改善箇所説明図

改善の内容

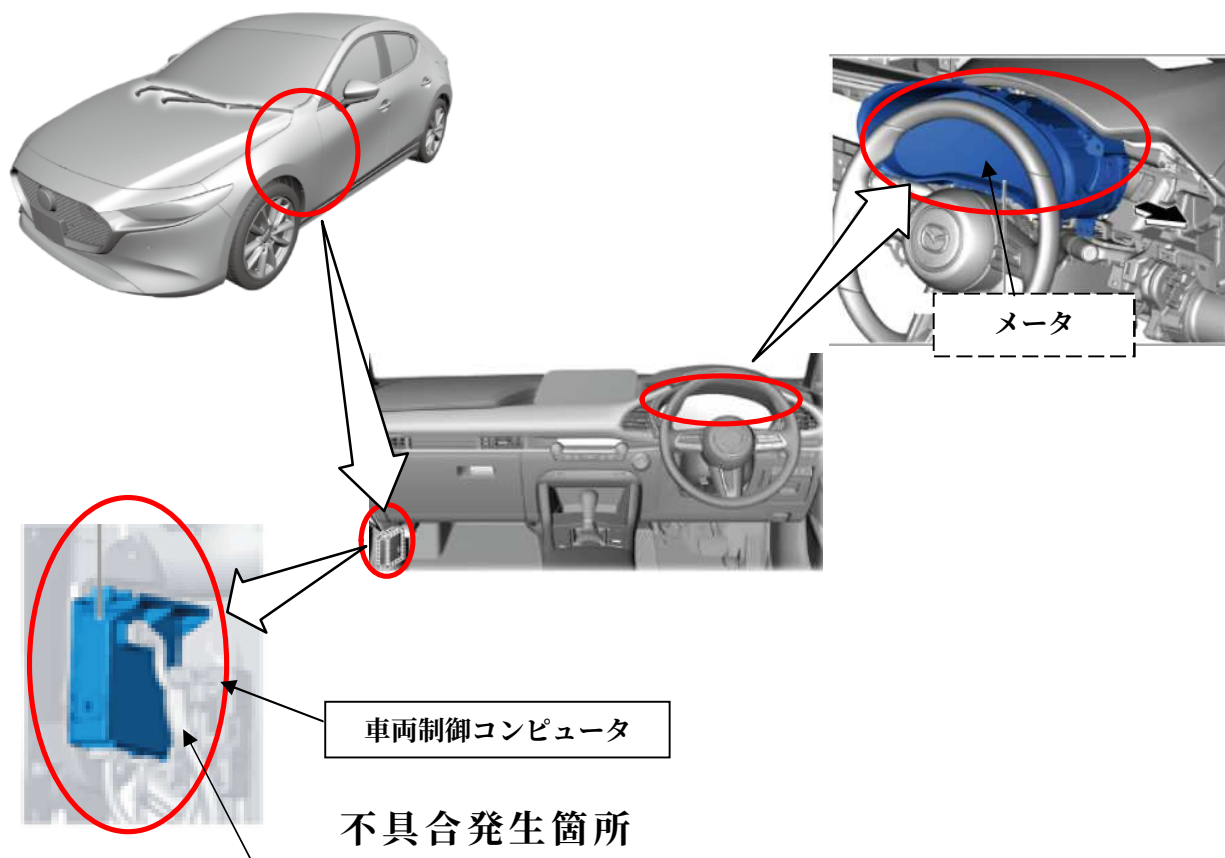
車両制御コンピュータにおいて、スマート・ブレーキ・サポート（ＳＢＳ）の制御プログラムが不適切なため、Ｓ字路の路肩に停車した車両や大きな道路標識などを正しく認識できないことがある。そのため、衝突の可能性がないにもかかわらず障害物との接近を知らせる警報音が鳴り、ディスプレイに警告表示が出て、最悪の場合、衝突被害軽減ブレーキが作動し、急制動がかかるおそれがある。

全車両、車両制御コンピュータのＳＢＳ制御プログラムを対策プログラムに修正する。
なお、一部の車両はＳＢＳ作動設定の仕様が変更になるため、取扱説明書の変更、メータのプログラム変更を同時に実施する。

識別：左リア・ドア・アッパ・ヒンジ取付けボルト（上側）の頭に黄ペンを塗布する。

注) は、対策プログラムに修正する部品を示す。
 は、仕様変更に伴いプログラム修正する部品を示す。
